**AVIS RELATIF À LA PROTECTION
CONTRE LES EVENTUELS EFFETS NOCIFS ET NUISANCES
PROVOQUÉS PAR LES RAYONNEMENTS NON IONISANTS
GÉNÉRÉS PAR DES ANTENNES ÉMETTRICES STATIONNAIRES
Commune : CHAPELLE-LEZ-HERLAIMONT - Exploitant : ORANGE
Référence exploitant : 068C1_1 / 30009C1_1 / 40009C1_1 / 50009C1_1**

Rapport n° 792 / 2025

Adresse	Rue Joseph Wauters 7160 CHAPELLE-LEZ-HERLAIMONT (Chapelle-lez-Herlaimont)
Coordonnées Lambert belge 72	143964E 129431N
Type d'implantation	Château d'eau
Exploitant	ORANGE
Réf. du site de l'exploitant	068C1_1 / 30009C1_1 / 40009C1_1 / 50009C1_1

Figure 1 : Vue en plan des lieux de séjour et des points de contrôle

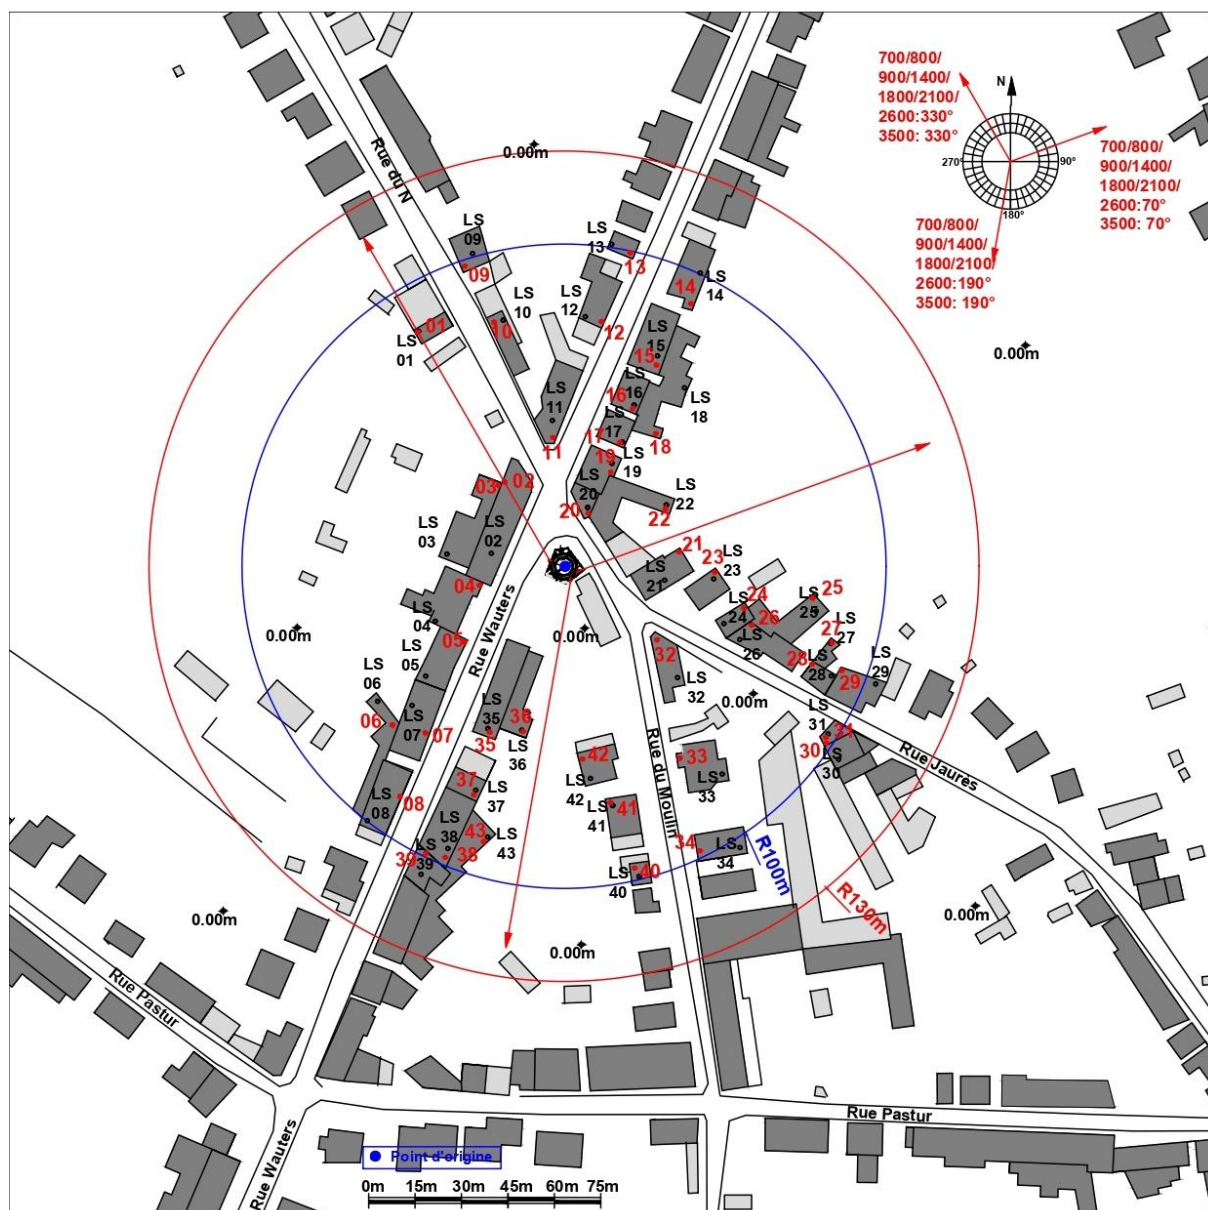
Les fréquences d'émission, la puissance rayonnée par chacune des antennes et leur gain permettent de déterminer le rayon de la zone à analyser. Tout dépassement de la limite par installation est exclu en dehors de cette zone. Le tableau 2 reprend les 35 LS² pour lesquels l'indice d'exposition est le plus élevé. Les différentes colonnes indiquent :

- le numéro du point de contrôle repris sur un des plans de la figure 1;
- le numéro du LS dans lequel se trouve le point de contrôle de la 1^{ère} colonne ;
- l'atténuation d'obstacle prise en compte pour le calcul de l'indice d'exposition dans le LS ;
- le résultat du calcul de l'indice d'exposition.

En ce qui concerne les antennes de l'installation mentionnées dans le tableau 1, la distance maximale à laquelle la limite pourrait être atteinte, à l'extérieur, est égale à 86,0 m. S'il n'y a pas de LS à une distance inférieure, les antennes respectent forcément la limite d'immission.

Dans le cas des LS situés à l'intérieur des bâtiments, une atténuation d'obstacle est prise en compte et il en résulte que la distance maximale à laquelle la limite pourrait être atteinte se réduit à 62,2 m.

Les résultats de l'évaluation décrite au paragraphe 4 indiquent que les antennes émettrices stationnaires de l'installation faisant l'objet du présent avis ne produisent pas, dans un lieu de séjour, un rayonnement électromagnétique maximum supérieur aux limites fixées à l'article 4 du décret.

Figure 2 : Vue en plan des installations d'antennes dans un rayon de 300 mètres autour de l'installation faisant l'objet de la demande d'avis

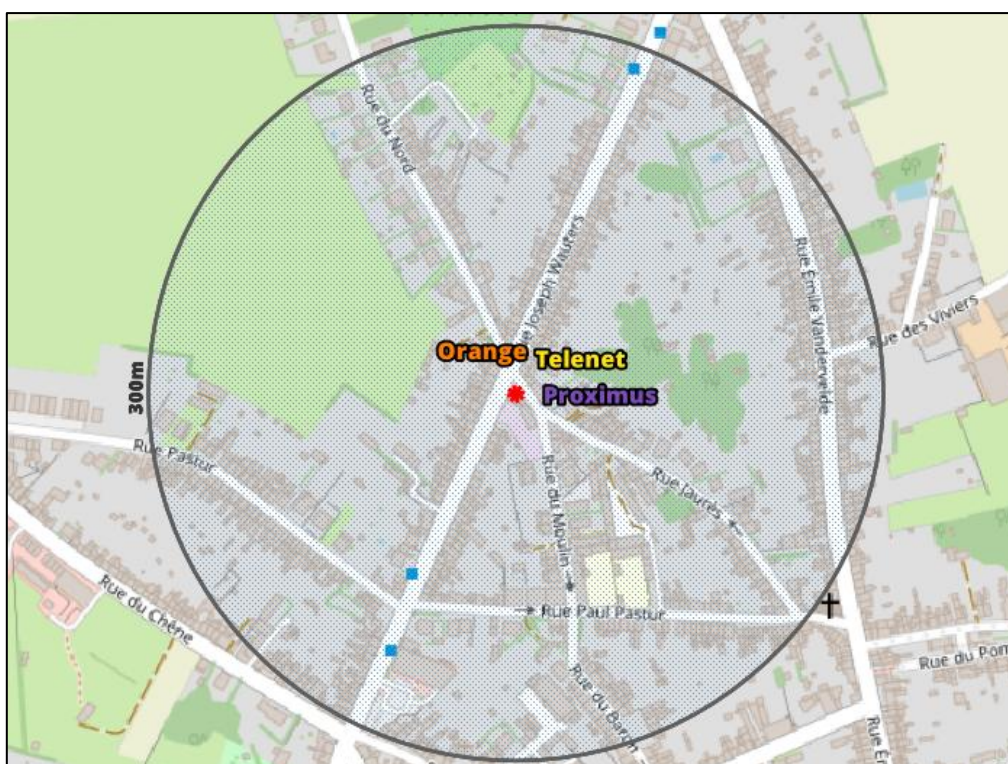
Le plan en projection verticale de la figure 2 indique la localisation des installations d'antennes émettrices stationnaires visées par le décret et situées dans un rayon de 300 mètres autour de l'installation référencée dans le paragraphe 2 et localisée au centre du cercle. Les données de localisation de ces antennes et les avis correspondant sont accessibles via le cadastre en ligne des antennes émettrices stationnaires⁸. Les installations prises en compte dans l'évaluation du respect de la limite cumulative sont les installations d'antennes émettrices déclarées en service par l'exploitant à la date du présent avis, à l'exception de l'installation référencée dans le paragraphe 2 et éventuellement d'autres installations ayant fait l'objet d'une demande d'avis à la même date et qui sont situées à l'intérieur de la zone de 300 mètres de rayon.

- c) dans tous les autres cas, il a été vérifié que la limite cumulative définie à l'article 4, §2 du décret n'est pas dépassée dans les lieux de séjour sur base du nombre d'installations localisées dans la zone d'évaluation de 300 mètres de rayon représentée dans la figure 2, de leur localisation ainsi que des données inscrites dans la figure 1 et au paragraphe 4 du présent avis et dans les avis attestant le respect de la limite par installation ou de la limite abrogée de 3 V/m relatifs aux autres installations reprises dans la figure 2.

Compte tenu des considérations ci-dessus, il apparaît que l'intensité du rayonnement électromagnétique généré, dans les lieux de séjour situés dans un rayon de 300 mètres autour de l'installation référencée dans le paragraphe 2, par l'ensemble des antennes émettrices stationnaires de l'ensemble des exploitants du même site d'antennes émettrices stationnaires respecte la limite fixée à l'article 4, § 2 du décret.
